ПЛИТЫ МОДЕЛЬНЫЕ ЧУГУННЫЕ ДЛЯ ОПОК РАЗМЕРАМИ В СВЕТУ 800×700 мм НА ФОРМОВОЧНЫЕ ЛИТЕЙНЫЕ МАШИНЫ С ПОВОРОТОМ ПОЛУФОРМЫ БЕЗ ДОПРЕССОВКИ

ГОСТ 20096—74

Изменение № 1 ГОСТ 20096—74 Плиты модельные чугунные для опок размерами в свету 800×700 мм на формовочные литейные машины с поворотом полуформы без допрессовки. Конструкция и размеры

Черт. 1

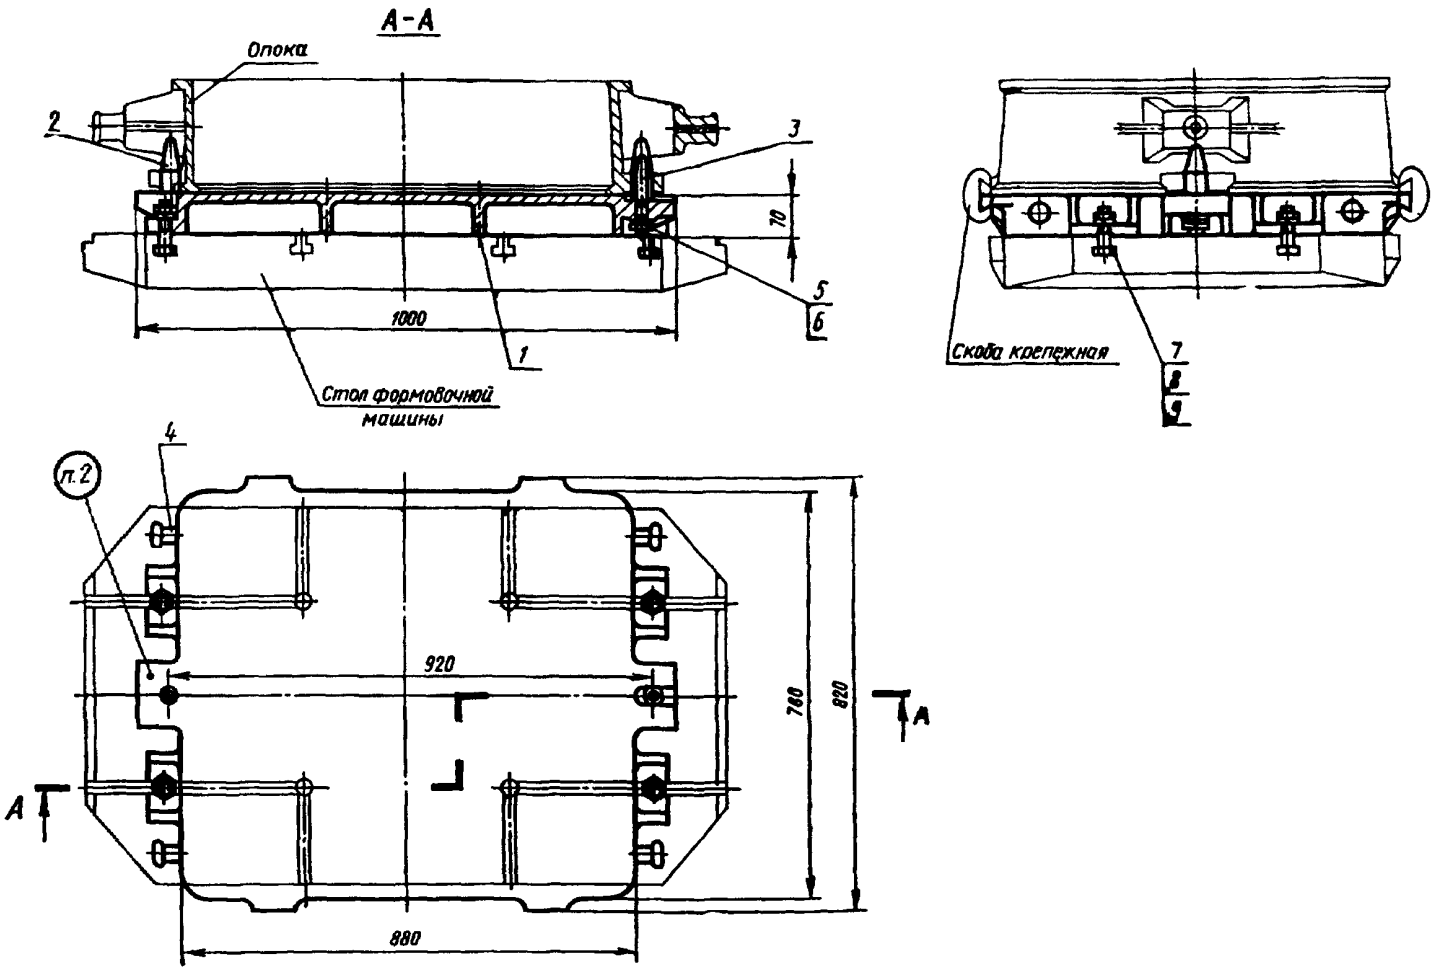
Пункт 1. Чертеж 1. Подрисуночная подпись. Заменить обозначение болта (поз. 8): М20×70.66.05 по ГОСТ 7808—70 на 7002—2585 по ГОСТ 13152—67.

Пункты 1, 3. Чертежи 1, 2. **Заменить** слова: «Теоретическая масса» на **«Масса, не более».**

Черт. 2

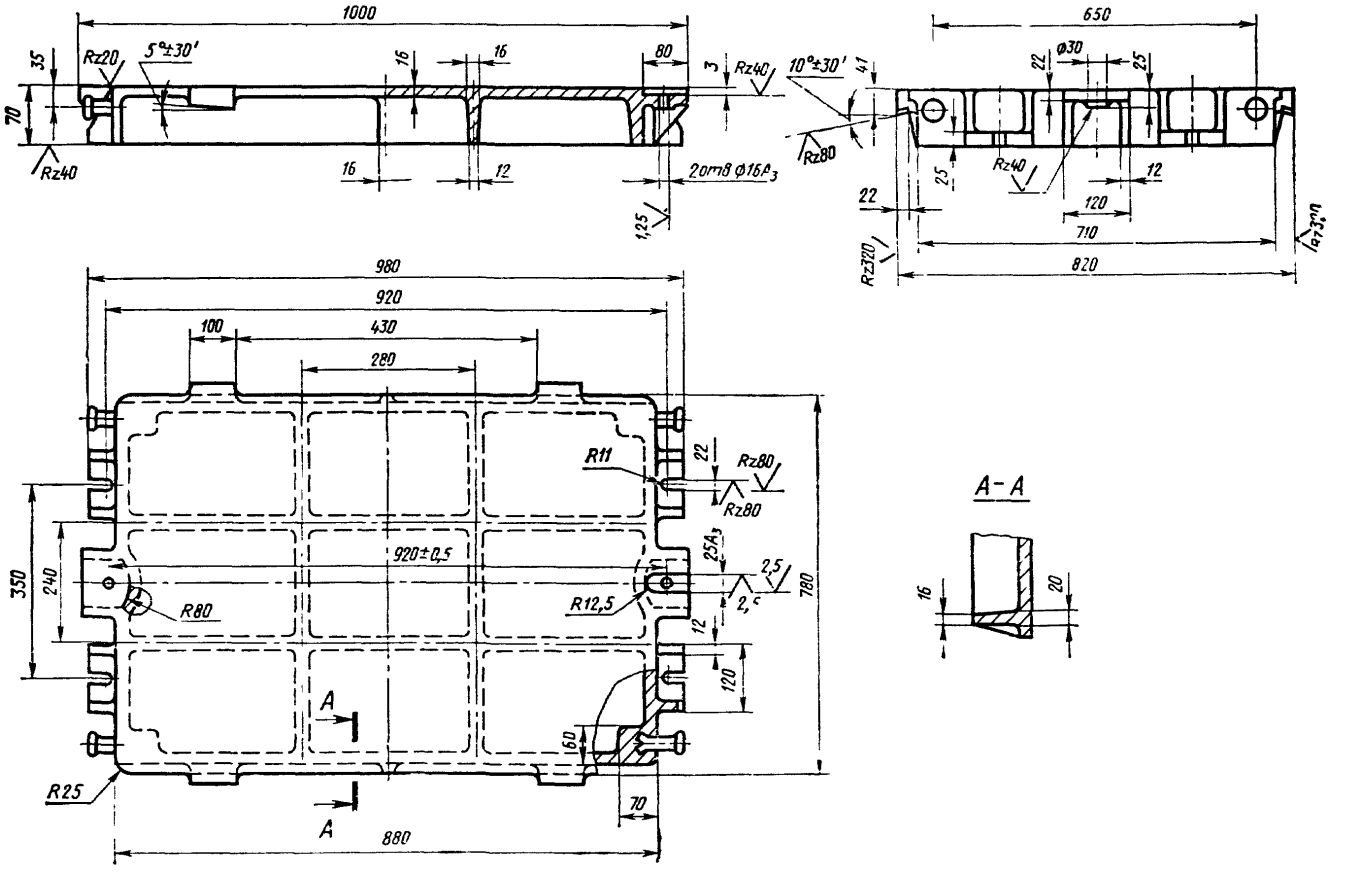
Пункт 3. Чертеж 2. Заменить обозначение: A_3 на H8.
